Bauvorhaben: **KALK KARREE**
ÄMTERBEBAUUNG
DILLENBURGER ALLEE

Planbezeichnung: **GRUNDRISS BT3**
4.OBERGESCHOSS

Maßstab: 1:100	Datum: 01.07.2003	Projekt-Nr./Plan Nr.: urspr. V-pläne 23.03.01	Plan Nr.: 6j
Höhe i NN: ±0.00=48.50mNN	Gezeichnet: C.SYROTH / BK	Datei Nr.: 4.OG-BT3.dwg	
Gewerk+BT K 3	Planart G4 1	Leistungsphase+Inhalt 1 K	Index J

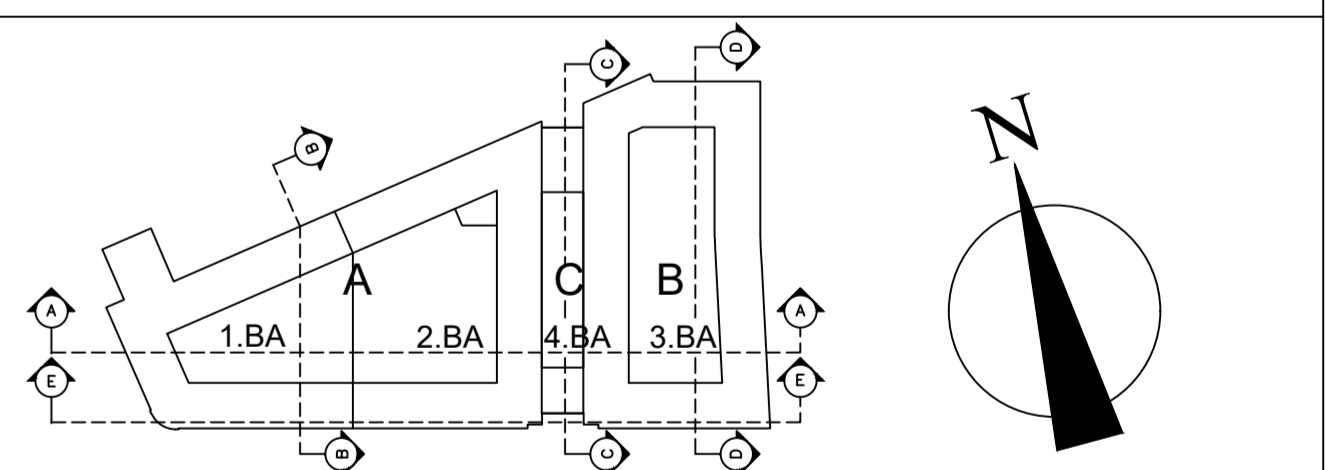
DATUM	ÄNDERUNG
11.06.2001	Achse 26/27: Änderung der Türanlagen am Treppenhaus
11.06.2001	Eintrag der HLS = Durchbrüche
11.06.2001	Eintrag der Elektrodurchbrüche

11.06.2001	Eintrag der Statik
11.06.2001	Änderung der WC-Anlage Achse 71 wegen DD (HLS)
20.08.2001	Achse 48: Stütze quadratisch 40/40 statt rund
20.08.2001	Löschung der Durchbrüche von P+4, Eintrag der DBs von K+S

20.08.2001	Änderung UZ Achse 26
20.08.2001	Eintrag der Pl-Platten D= 0.45 + UZ H=0.45
20.08.2001	Eintrag des UZ+Stütze Achse 27-29/E
20.08.2001	Änderung Treppe Achse 57-58

20.08.2001	Änderung des UZ Fassade-Konferenzraum
20.08.2001	Eintrag der gültigen Raumnummern
20.08.2001	Änderung der Aufzugtür Achse 57/62
20.08.2001	Änderung der Lage der Oberlichter

21.08.2001	Diverse Schnitte
21.08.2001	Achse 28-29/I-III: Eintrag einer Infazone
21.08.2001	Achse 26/F: Wandvorlage d = 0.30
21.08.2001	Achse 27/F: Fassadenecke verlinkert

27.08.2001	Nord- und Ost-Aussenfassade waren falsch dargestellt
27.08.2001	Stempel erhält neue Nummerierung: KG-1, EG-2, 1.OG-3, 2.OG-4, 3.OG-5, 4.OG-6, 5.OG-7, Dachaufsicht-8

27.08.2001	Masskette Aufzug Achse 26 war noch alt
04.09.2001	Wandvorlage Achse 26 an den Doppelaufzügen
04.09.2001	Wand Achse 49: jetzt Mauerwerk d = 0.175 statt Beton

07.09.2001	Wand in Achse 63 wird 17.5er Mauerwerk
07.09.2001	diverse DD im WC-Bereich Achse 38
06.11.2001	Eintrag der Feinbelegung
06.11.2001	Vorsicht: Teeküche in Achse 69 ist verschoben

06.11.2001	Eintrag diverser statischer Angaben bez. der Decken
04.12.2001	Spiegeln diverser Büroverbindungs Türen
04.12.2001	Schieben der Wand Achse 54 und 55

04.12.2001	Zwischentür bei Achse 54 und 55
18.01.2002	Ändern beider WC-Anlagen
01.03.2002	Eintrag der Türsicherungssymbole
01.03.2002	Achse 3, II, IV, VI, 61: Spiegeln der Büroeingangstüren

01.03.2002	Achse 42 + 61: Spiegeln der Büroverbindungs Türen
01.03.2002	Achse 68: 1 Büroverbindungs Tür zusätzlich
07.08.2002	Index G Raumnummern nach Gebäudewirtschaft der Stadt Köln überarbeitet

02.10.2002	Index H WC-Anlagen im Durchgangsbereich zum Bürogebäude aktualisiert
27.01.2003	Index I Raumnummerierung nach Gebäudewirtschaft der Stadt Köln und Türen im mit Wolke markierten Bereichen überarbeitet
